SOPRINTENDENZA SPECIALE PER IL PIANO NAZIONALE
DI RIPRESA E RESILIENZA

Oggetto [ID_VIP 7559] PROVINCIA DI ORISTANO (Comuni di Santa Giusta, Palmas Arborea, Oristano) –
Progetto per la realizzazione di un impianto agrofotovoltaico denominato “Green and blue
Tanca Manna” della potenza di 56.904,120 kW in località “Tanca Manna”.
Procedura riferita al Decreto legislativo n. 152 del 2006 – VIA (art. 23 - PNIEC)
Proponente: SF Maddalena S.r.l.
Parere tecnico istruttorio della Soprintendenza Speciale per il Piano Nazionale di Ripresa e
Resilienza (PNRR).

15/09/2022

Immagine estratta dall'elaborato FTV_008 – Beni paesaggistici e ambientali.

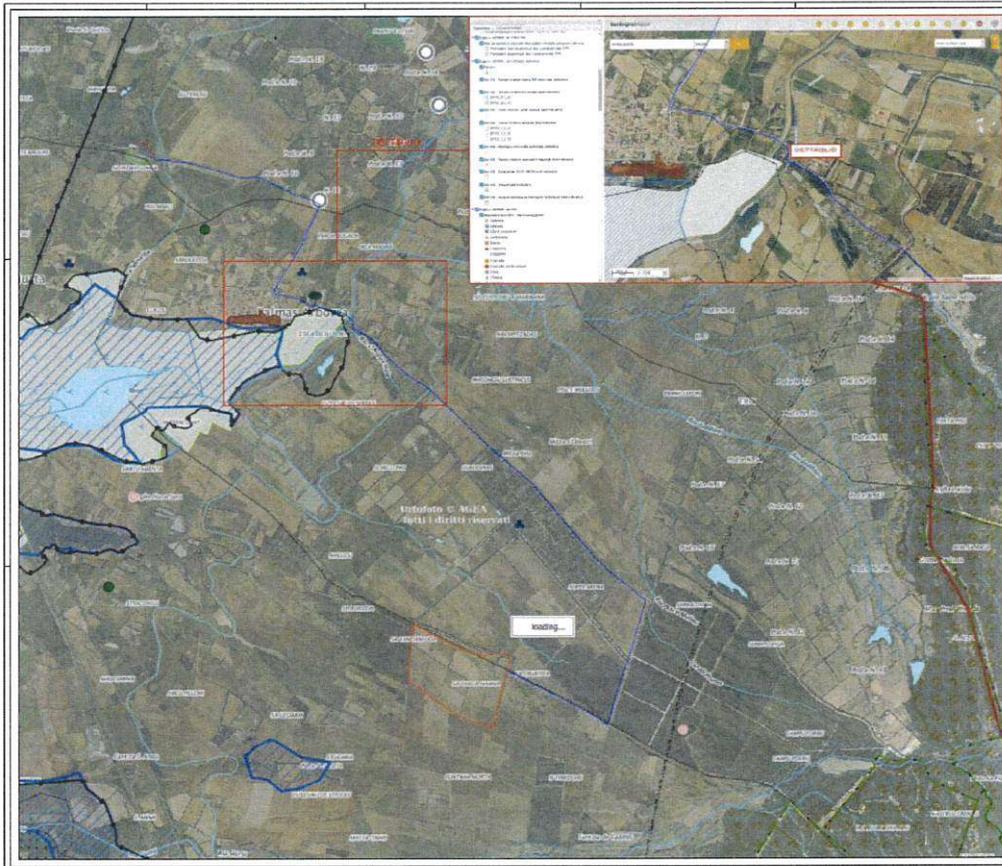
3. considerato che la Relazione Paesaggistica e le tavole di analisi allegate al progetto (cfr. l'elaborato grafico FTV_008 – Beni paesaggistici e ambientali) non rappresentano in modo esaustivo i vincoli presenti nell'area di progetto, si richiede di voler integrare il quadro vincolistico con la ricognizione esaustiva delle aree vincolate ai sensi della Parte III del D. Lgs. 42/2004; dovrà pertanto essere predisposta una base cartografica complessiva di tutte le aree vincolate sulle quali dovrà essere altresì localizzato l'impianto di progetto comprensivo delle relative opere annesse;

Immagine tratta dal SIA (p. 16)

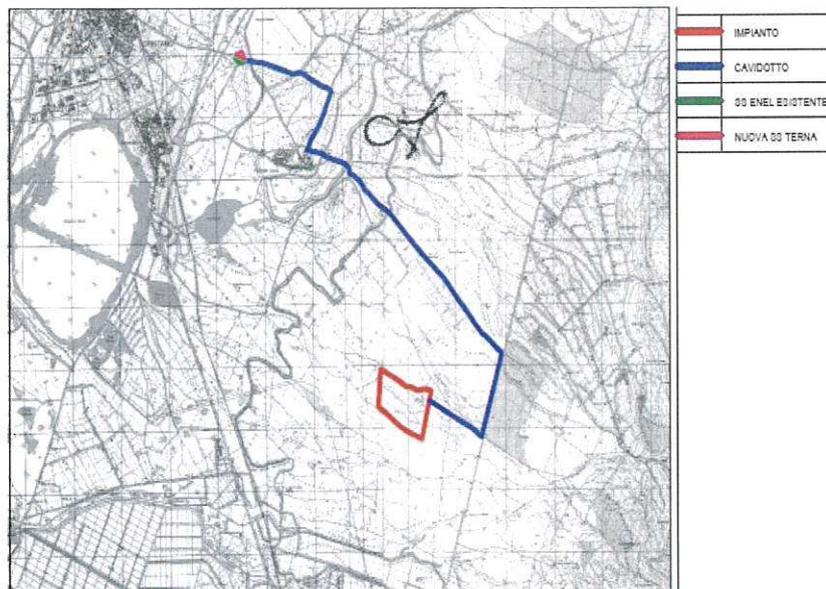
6. preso atto di quanto rappresentato dal Proponente nel SIA (cfr. p. 16) in particolare della indicazione data circa l'ubicazione della "Nuova Sottostazione e Stazione Elettrica ENEL di Oristano", si chiede di voler chiarire se la "... futura stazione elettrica (stazione utente) di proprietà della società da realizzare nel comune di Oristano, a nord ovest dell'impianto a circa 6,5 km in linea d'aria..." (cfr. p. 8 dell'elaborato denominato REL_A_RG) coincida con la "Sottostazione" indicata nell'immagine di seguito riportata e con la "Nuova SS TERNA" indicata nell'elaborato TAV_FTV_001; si chiede inoltre di voler fornire opportuna documentazione fotografica delle aree specifiche in cui ricadono stazione e sottostazione;

Immagine tratta dall'elaborato REL_SP_10_MMT_REV1-signed-signed, Relazione misure mitigative impianto

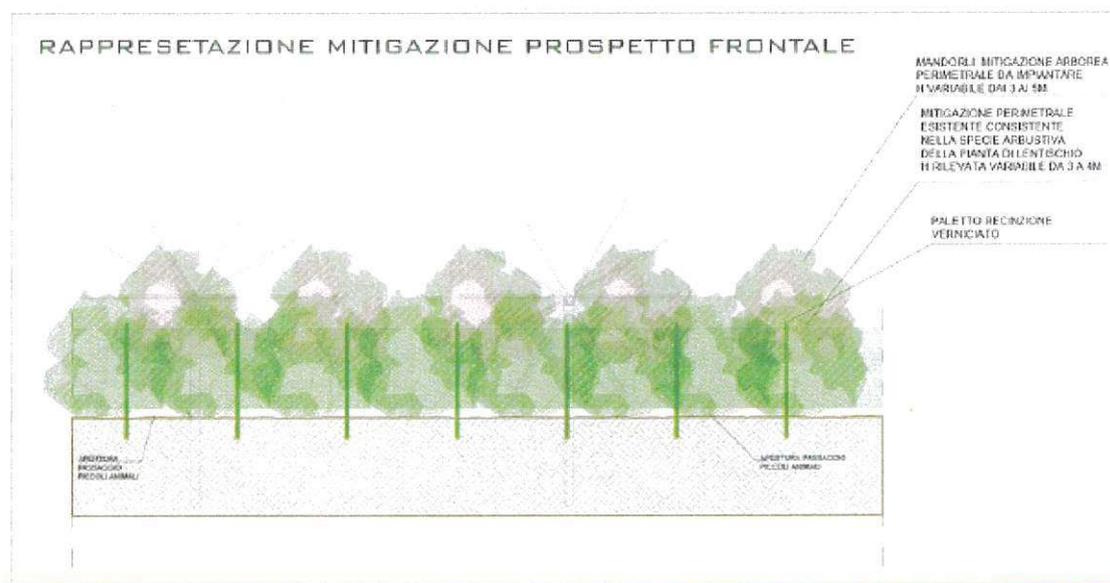
- per quanto riguarda la richiesta di voler *prevedere un progetto degli interventi di mitigazione dell'impianto agrofotovoltaico*, considerando la vegetazione spontanea e caratteristica dei luoghi, anche ricorrendo alla tradizione agricola locale dei sistemi rurali, l'elaborato integrativo prodotto (REL_SP_10_MMT_REV1), risulta incompleto, in particolare non si trova riscontro di quanto affermato dal Proponente ossia che *"Per l'intera estensione dell'impianto agro-fotovoltaico si interverrà con opere atte a riconnettere gli elementi di verde eventualmente interrotti attraverso la piantumazione di specie autoctone tipiche della zona, la rinaturalizzazione delle aree intercluse che non potranno più mantenere la loro destinazione iniziale. Le sistemazioni a verde previste assumono la duplice funzione, di riconnessione della nuova opera nel contesto vegetazionale e dell'habitat esistenti e di attenuazione dell'impatto delle opere in progetto schermandole o mimetizzandole"* (cfr. pg. 10). Inoltre, come si evince dai dettagli progettuali, gli interventi di mitigazioni non schermano completamente l'impatto in altezza dell'impianto (cfr. REL_SP_10_MMT_REV1);
